EIS 2

Neubau Hochhaus und Riegel

Ausführungsplanung
Grundriss 2.Untergeschoss
Riegel Abschnitt 2

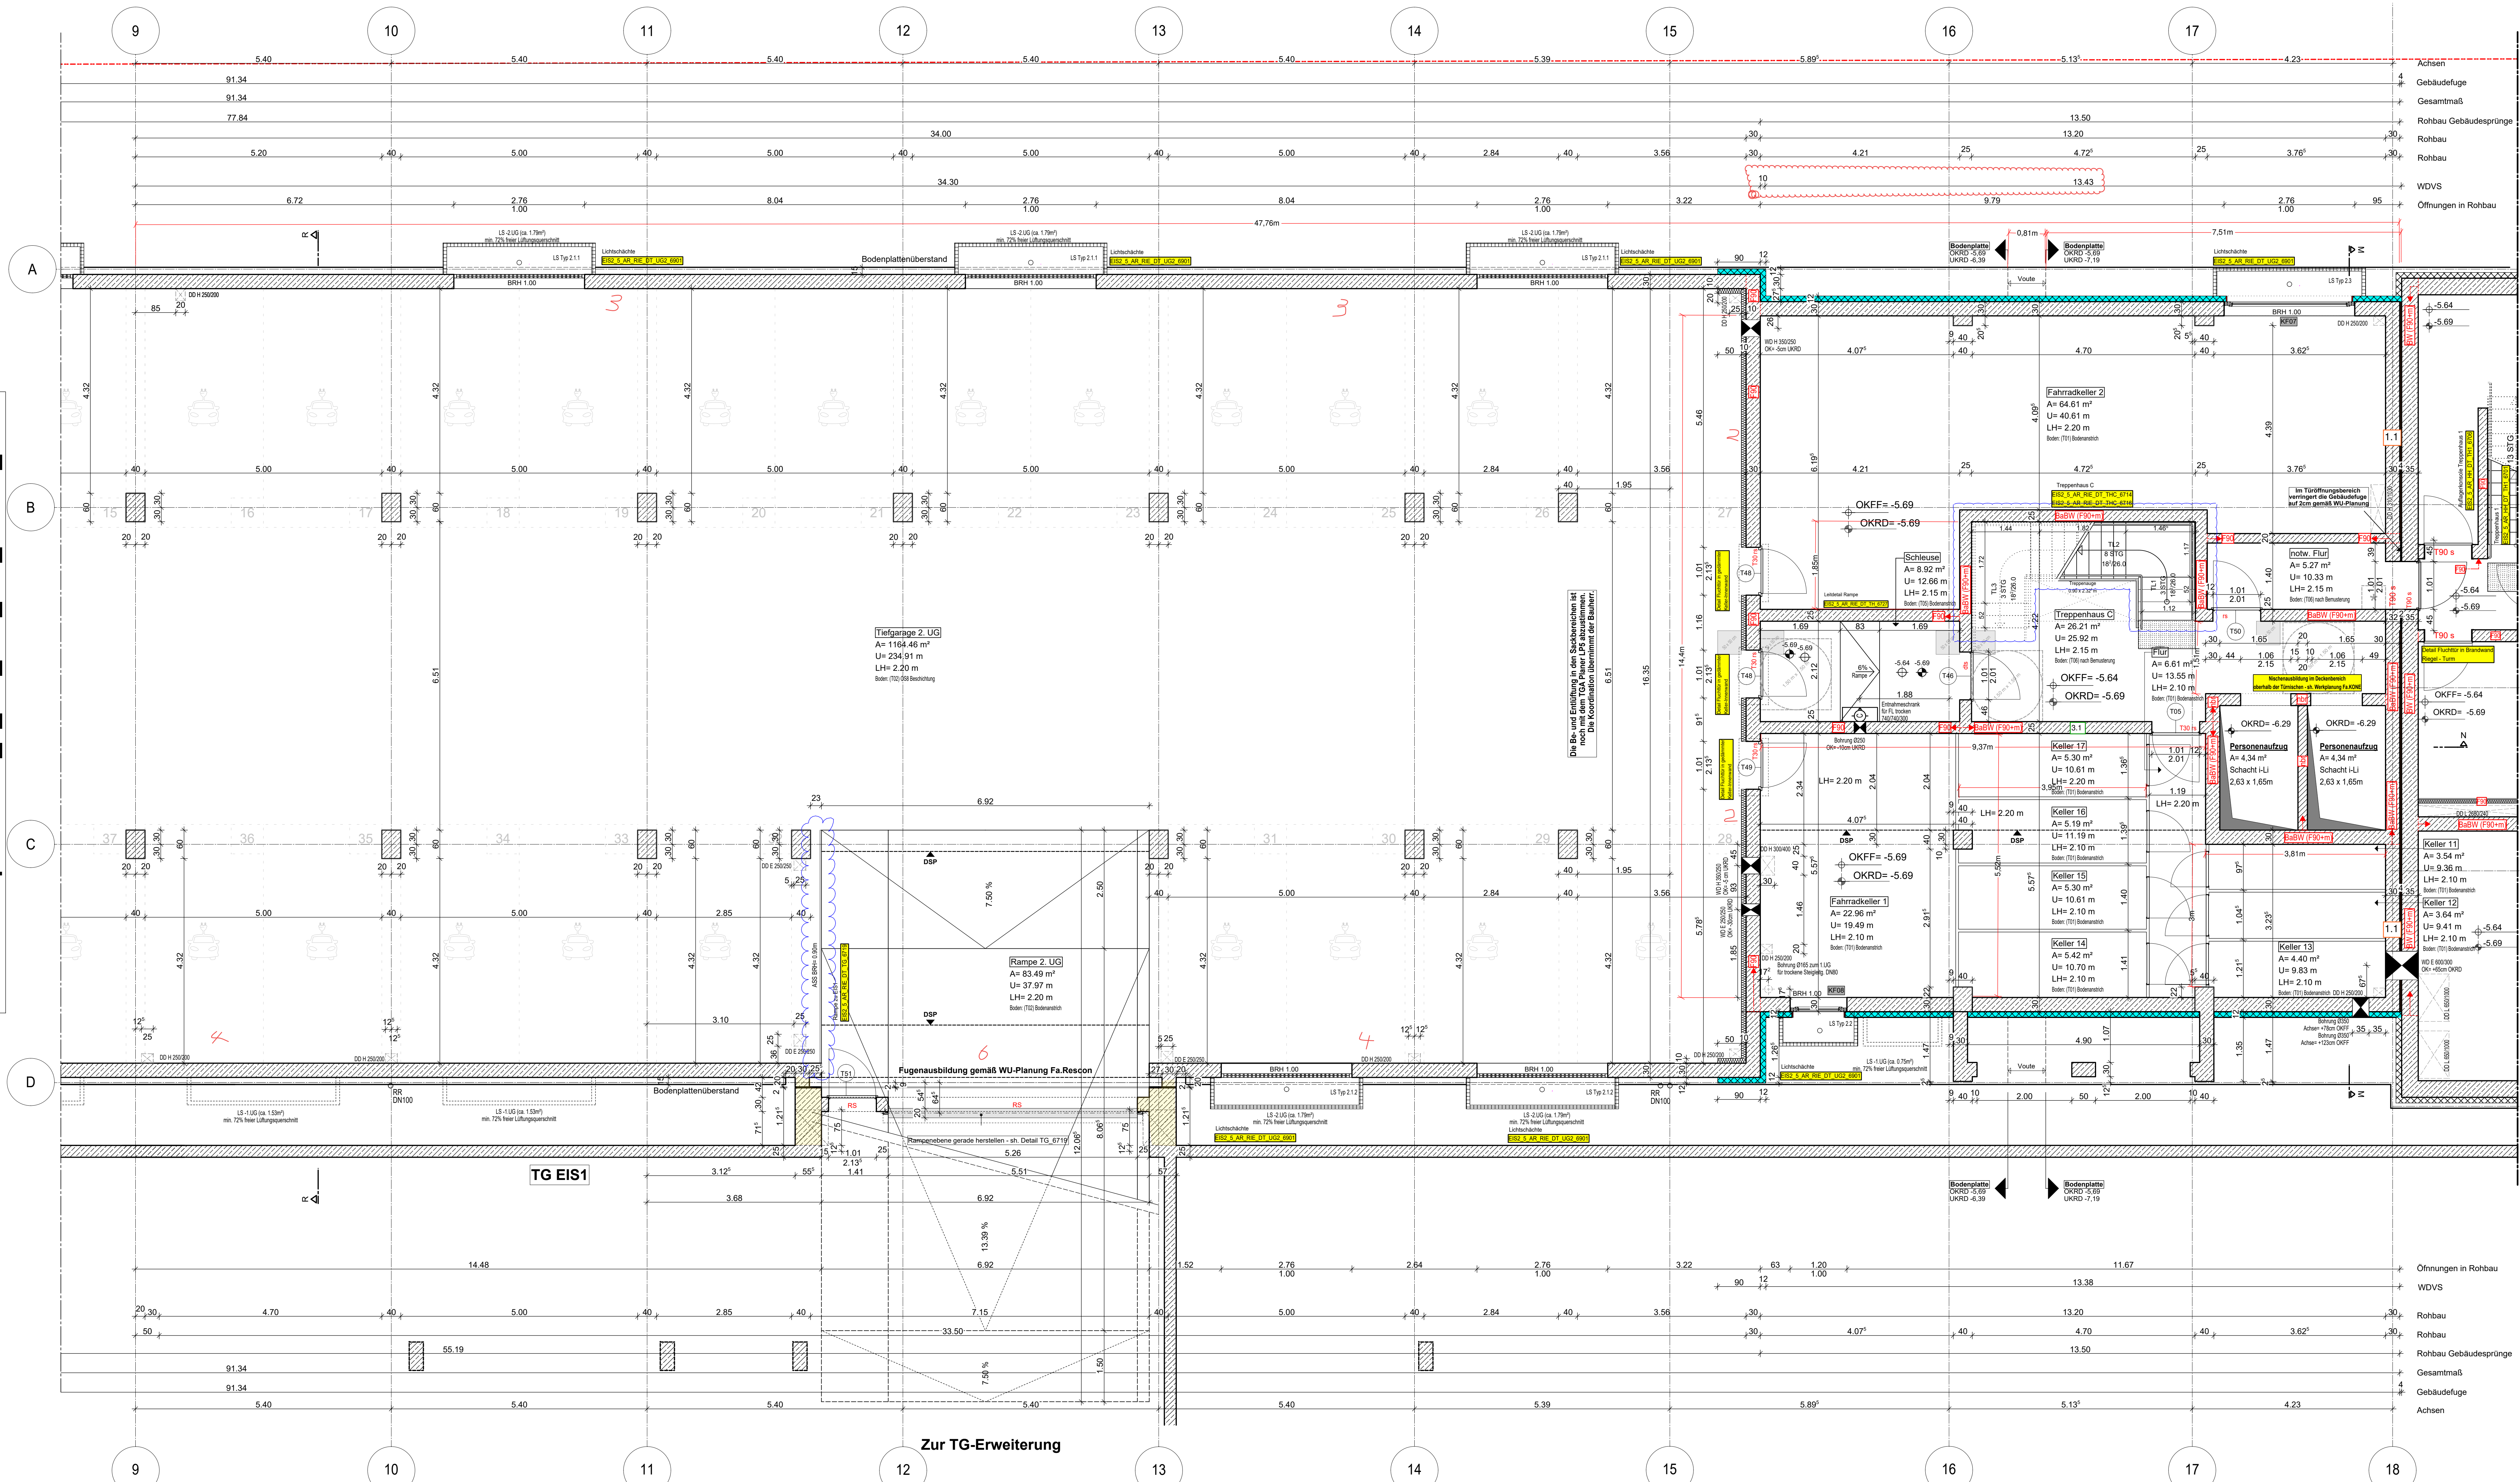
Hinweis:
Alle Tür- und Fensternummern sind vergeben
Barrierefreie Fläche eingetragen
Heizkörper eingetragen
taktierte Fläche für Sehbehinderte im TRH eingetragen gem. Detail
Blaue Revisionswolken:
TRH C gem. Detail angepasst
Geländer Rampe eingetragen

RTW geht aktuell nicht davon aus, dass der Nachweis der natürlichen Be- und Entlüftung - auch das in den Ober-Bereichen der TG wo keine Fenster vorhanden sind - der spätere CO₂-Nachweis bei Nutzungsaufnahme wirklich funktioniert - „Sackbereiche“. Das vorliegende Lüftungskonzept sieht RTW als nicht ausreichend an (besonders in 2.UG, wo das Rolltor mit Gitter fehlt). RTW hat bis jetzt keinen Nachweis der freien Lüftungsgeschwindigkeit durch Abdiminierung der Fenstergitter um 35% durch einen Sachverständigen (z.B. TPG Lehmann) gesehen. Ggf. kann man bei den Endsäcken der TG haustechnisch durch einen jetzt schon geplanten elektrischen Anschluss an der Decke (ist nur ein Kabel) für einen CO₂-Ventilator mit Sensor vorbeugen, falls der CO₂-Nachweis später hier nicht funktioniert. Das müsste aber der Sachverständige beraten/ vorbeugend prüfen. RTW konnte dies nicht mit dem TGA Planer LPHS abstimmen (bis dato keine Beauftragung durch den Bauherrn).
